東京電力ホールディングス株式会社柏崎刈羽原子力発電所 発電用原子炉施設保安規定の審査状況について

令和 2 年 5 月 2 8 日
原 子 力 規 制 庁

7 項目の反映に伴う保安規定の 変更について

原子力発電所の新規制基準適合性に係る審査会合

3. 継続して実施する仕組み

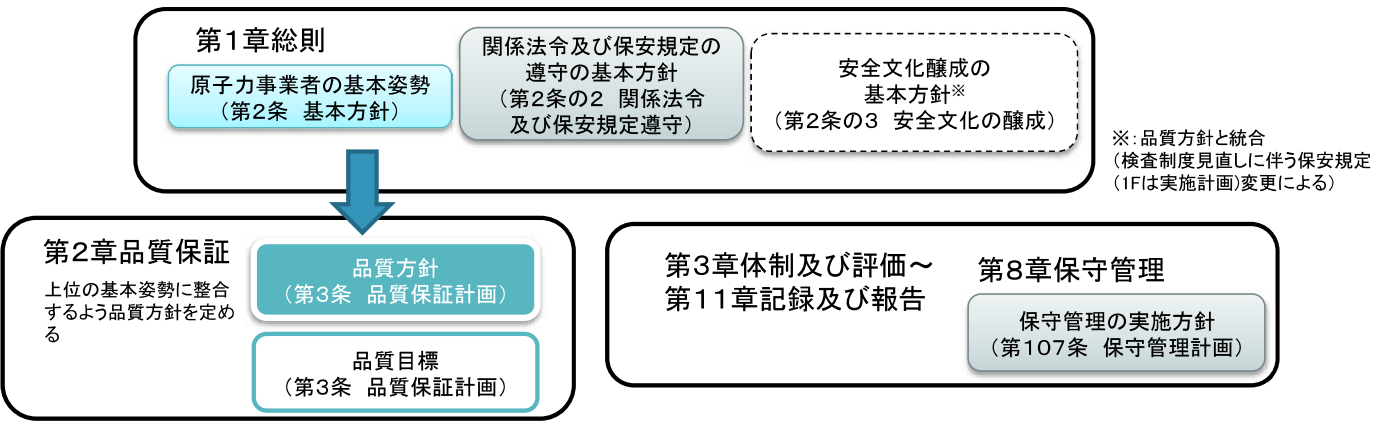
先ほど、この七つの基本姿勢というのは、マネジメントレビューの中でレビューをして
見ていきますという御説明があったんですけども、これはパワーポイント資料の5ページ
目のところでも説明がありましたけれども、結局この七つの項目は、それぞれの発電所の
レビューではそれぞれが関係するところをレビューしてということで、最終的にこの全体
をカバーされるところというのは、この図で言っている、先ほど説明がありましたけど
も、社長によるマネジメントレビューのところで、七つ全てがレビューとしてカバーされ
ると、こう理解すればよろしいですか。

今し方おっしゃったとおりでして、何かを限定するという意図があるものではありませんので、今おっしゃったとおりで構わないと考えております。

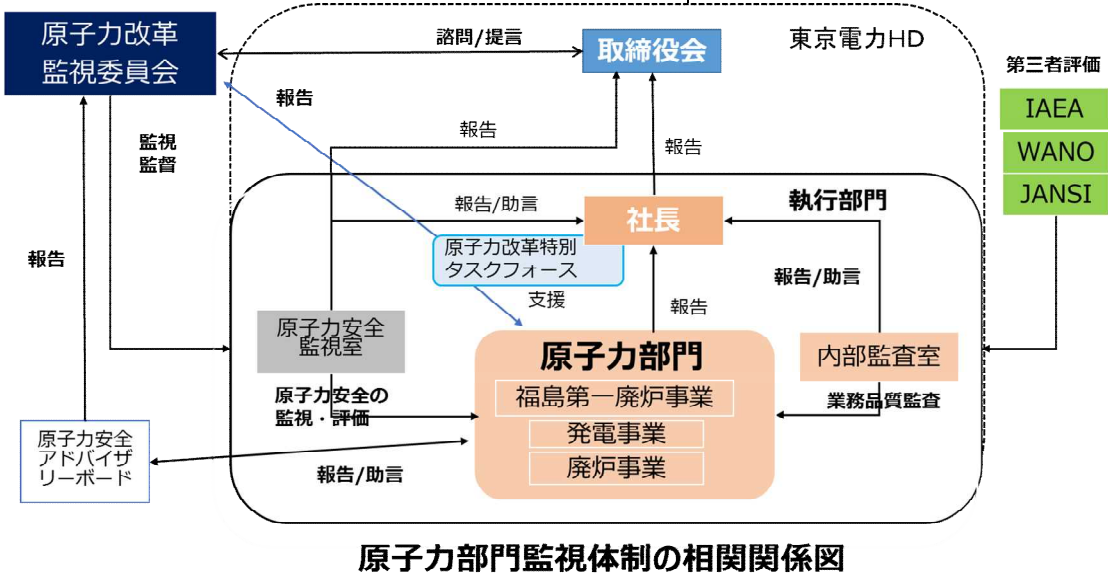
○角谷安全審査官 規制庁の角谷です。今のナンバー2の次のナンバー3のところでの確認になります。資料1-3-2の5ページ目のところを御覧いただきたいんですけども、ここでナンバー3として、保安規定上の記載としては安全性をおろそかにして、経済性を優先することはしないということをうたっていて、その下に原子力部門監視体制の相関関係図というので、さまざまな組織があって、それが原子力部門であったり、それぞれの組織を監視したり、評価したりとかというのが書いてあるんですけども、今ここで言っている安全性をおろそかにして、経済性を優先することはしないということについて、それぞれの組織がどのような役割を果たして取り組んでいくのか、あるいは、評価をしていくのかと

今の御説明というのは、それぞれの組織の役割を御説明いただいたと思っているんですけど、私が質問させていただいた趣旨は、安全性をおろそかにして、経済性を優先することはない、ここで言うと、七つの基本姿勢のうちの3番目のところに対して、どのような役割をこの組織が果たすんですか。あるいは、それぞれの組織が評価なり、何かレビューをするときに、どのような物差しといいますか、評価をするための指標として、例えば、今の安全性をおろそかにして、経済性を優先することはないということも含めて、何か評価をするのかということをご教えてください。

それから、真ん中から見て、やや右側の内部監査室になります。内部監査室は、こちらは原子力部門のいわゆる業務品質に関わる内部監査を実施するものです。いわゆる品質を中心とした監査を実施する組織になります。こちらで監査をした結果については、原子力部門に対して指摘要望を発行し、その取組状況については社長に対して報告がされるものです。
